NBW-knelpunt Diepenhoekseloop

Aanvullende vragen maatregelen PPWW

Datum rapportage 05-05-2023
Auteurs Johan Boleij
Collegiale toets Emmy Zwier (resultaten vraag 1 en 2 besproken op 04-05-2023)

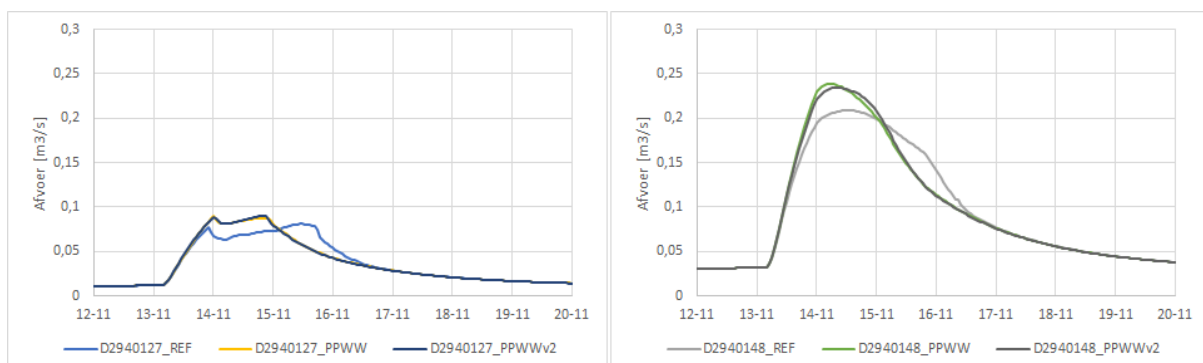
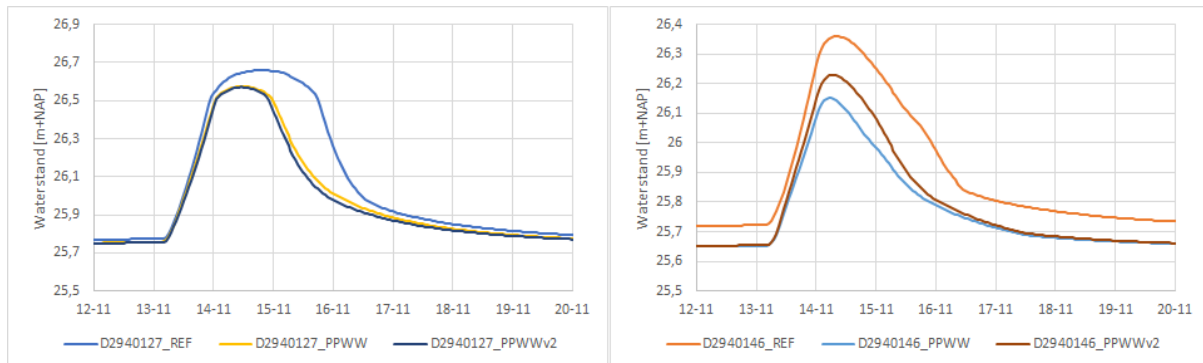
In onderstaande figuren zijn de veranderingen weergegeven ter plaatse van enkele genoemde duikers hierboven. Hierin is PPWWv2 het scenario waarbij duiker D2940129 wordt vervangen (t.h.v. perceel 4604) en is PPWW het scenario waarbij de duiker onder Nieuwendijk (PPWW) wordt vervangen.

4. Het verplaatsen van de te vervangen duiker een vrijwel identieke invloed heeft op de afvoergolf ter hoogte van duikers D2940127 (t.h.v. knelpunt), D2940146 (Nieuwendijk) en D2940148 (benedenstrooms);
5. De waterstandsverlaging bovenstrooms duiker D2940127 is identiek;
6. De waterstandsverlaging tussen D2940129 en D2940146 is ten opzichte van de referentie niet 20 maar 15 cm, de drooglegging ten opzichte van de laagste percelen is nog ruim voldoende met minimaal 20 cm;
7. De waterstandsverlaging tussen D2940146 en D2940148 is identiek;
8. De duur van het hoogwater neemt in beide scenario's sterk af van circa 2 dagen naar 1 dag.
